PROJET DE CONTOURNEMENT
de
QUEYRAC- LESPARRE- GAILLAN- St-GERMAIN-D'ESTEUIL

CONTOURNEMENT de LESPARRÉ-MÉDOC et GAILLAN-EN-MÉDOC

Objet : Avis accompagné de propositions d'évitement et de réduction de nombreux impacts directs et indirects du contournement sur l'environnement.

Le DECLIN d'une ZONE Nature: LA MAILLARDE

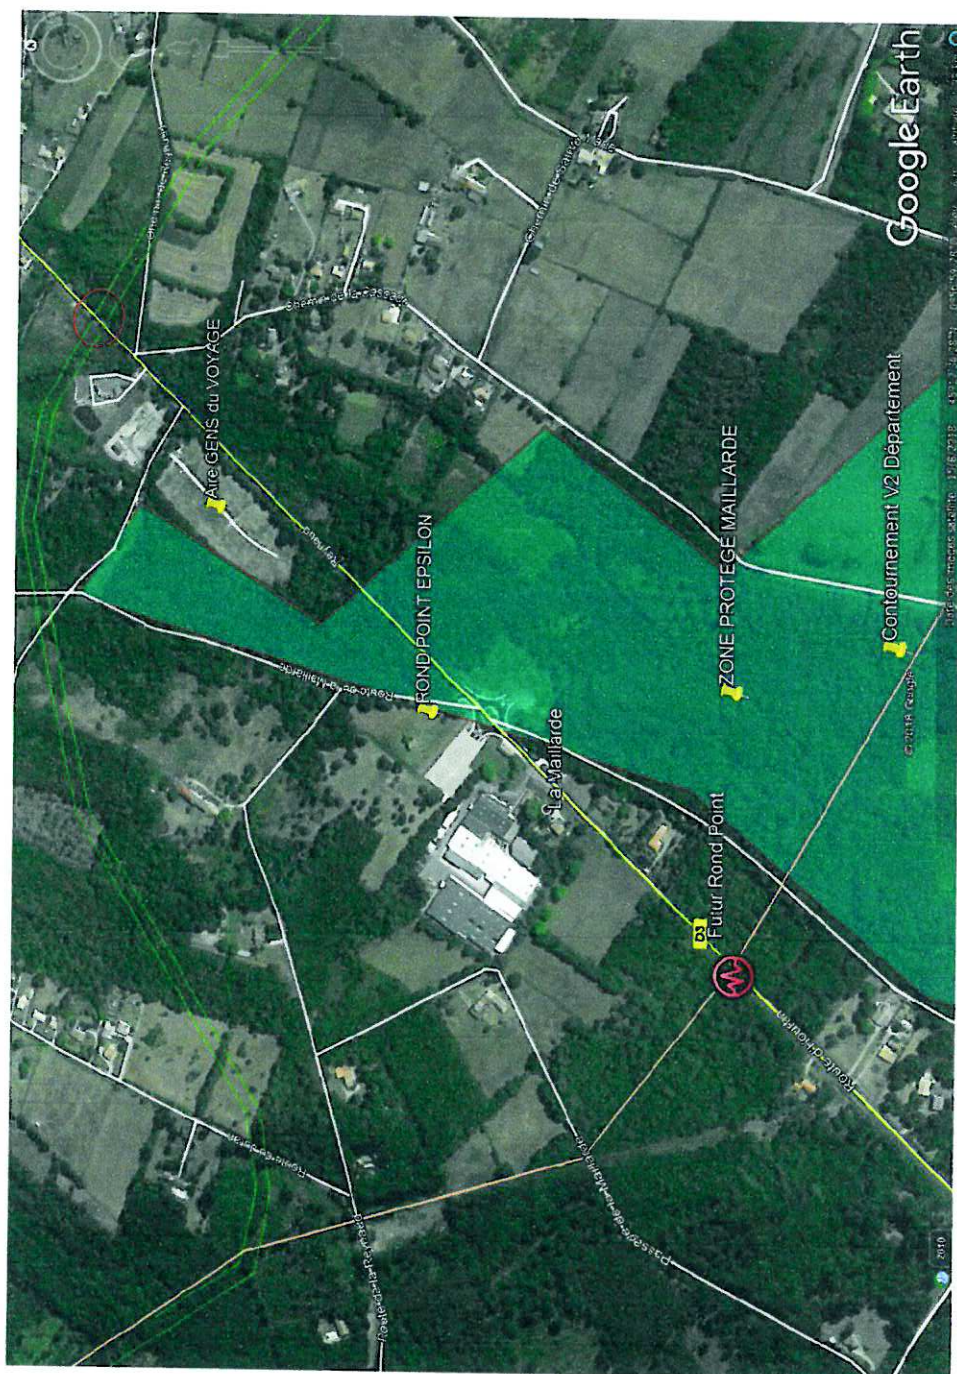
Cette zone MAILLARDE, autour d'EPSILON COMPOSITE, à évolué de manière inquiétante :

- A) Une aire de passage « **Gens du Voyage** » y a été implantée (très polluante) ... Dans la zone NATURE.
 - B) Un **rond point « EPSILON »** vient d'y être créé, avec sortie EST débouchant sur une future zone AUX décidée par la commune de LESPARRE. ... Dans la zone NATURE.
 - C) Une **TRAVERSEE** de cette zone, à 300 mètres du rond point précédent est à nouveau envisagée pour le contournement de LESPARRE, avec **création d'un nouveau rond point.** ... Dans la zone NATURE.
 - D) Une demande de **création d'une zone DUP** autour de l'emprise actuelle EPSILON COMPOSITES apportant de nouvelles nuisances, jamais complètement traitées. ... Dans la zone NATURE.
- ?) Et bientôt ...** le passage de la RD3, à partir de ce rond point, direction HOURTIN ... en zone commerciale, plus facilement accessible que par la voie « CONTOURNEMENT »
... Pourquoi pas ?
